Formannskapet	07.02.2023	PS 12/23
Kommunestyret	14.02.2023	PS 11/23

Melhus kommune vedtar med hjemmel i plan- og bygningsloven § 12-12 Detaljreguleringsplan for Sørebben 1 gnr/bnr., 92/61 (planid 2021011), som vist i vedlagte planbestemmelser, plankart og planbeskrivelse med vedlegg.

## Bakgrunn for saken:

Figur 3: Gateoppriss. A1 og B1 fra Løvsetvegen/Jordet i øst, C1 og D1 fra Losjevegen/brannstasjon

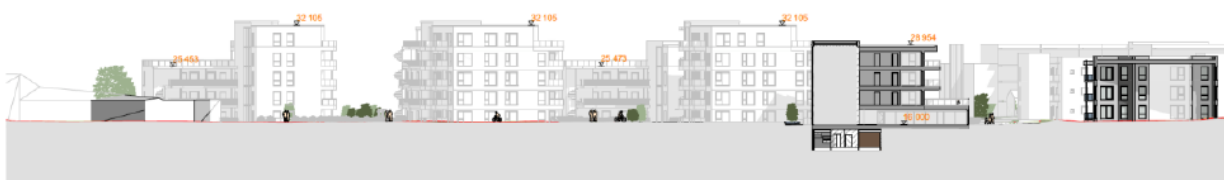
Det er i forbindelse med høringsperioden kommet en merknad fra Lenatrøa sameie, som går på bygningsvolum og høyder. I tillegg har Trøndelag fylkeskommune bemerket at kotehøyder bør bedre angis i plankartet. Statsforvalter har anbefalt at det settes kvalitetskrav som sikrer tilstrekkelige solfylte uteoppholdsareal.

Med tanke på høyder innenfor planområde, så er det riktig at framlagte planforslag overskrider bestemmelsene satt i områdeplan for Melhus sentrum. Det eksisterende området rundt Potten har i flere runder vært gjenstand for fortetting av eksisterende eneboliger. I dag er området en blanding av spredte ene- og tomannsboliger, samt blokkbebyggelse. Framlagte planforslag kommer i et ubebygd område nord for det eksisterende boligområdet Potten, men faller fint innenfor den fortetning av området som har foregått over tid. Området i sør, innenfor område B12, er tilrettelagt gjennom områdeplanen for videre fortetting. Det er her lagt føringer som tillater bygging i opptil 4 etasjer, med en min. utnyttelse på 6 boliger per daa. Det er derfor intensjonen med områdeplanen at område B12 skal kunne være et omformingsområde, med fokus på høy utnyttelse og leilighetsbygg.

Det lagt til en maks kotehøyde på den høyeste bebyggelsen på +32,2, maks høyde på bygg blir da 16 m fra dagens terreng (områdeplan åpner for 3,5x4 m). For sammenlignbar bebyggelse så har Losjeveggen 4 maks kotehøyde på 27,5 meter, Losjevegen 3 kotehøyde på 30 meter og Losjevegen gnr/bnr. 92/18 - 92/16- 92/ 55, kotehøyde på 32 meter. Rådmannen er derfor av den vurdering at ny planlagt bebyggelse derfor vil fint innpasse seg den allerede planlagte og oppførte bebyggelsen. I tillegg vil det være en nedtrapping mot øst på henholdsvis kote 29 og 25,5 for å myke opp inntrykket mot det åpne landskapet i øst. Økningen på 2 meter i et område som ligger med relativt god avstand til øvrig bebyggelse bør kunne godtas for å sikre en god og høy utnyttelse av et omdisponert landbruksområde. Rådmannen mener dette er en god og akseptabel løsning, da det vil være en god buffer mot sørliggende bebyggelse gjennom områdelekeplassen, samtidig som boligbebyggelse lengre nord ligger en del mot

Det er lagt inn ny juridisk bindende høydelinje i plankartet mot øst for å bedre sikre nedtrapping av planlagt bebyggelse. I tillegg er det tatt inn kvalitetsbestemmelser i 3.1.5 for å sikre bedre solforhold. I sin uttalelse ble det påpekt av Statsforvalter at solforhold på lekeplassareal for barnehage med støyskjerming ikke ville bli god nok. Da var evt. barnehage tenkt plassert mot vest langs med Løvsetvegen. Framlagte plan åpner nå for at evt. barnehage kan plasseres innenfor hele området BKB1 og BKB2. Solforhold på lekeplass, samt støyforhold må derfor sikres gjennom byggesak ved endelig plassering.
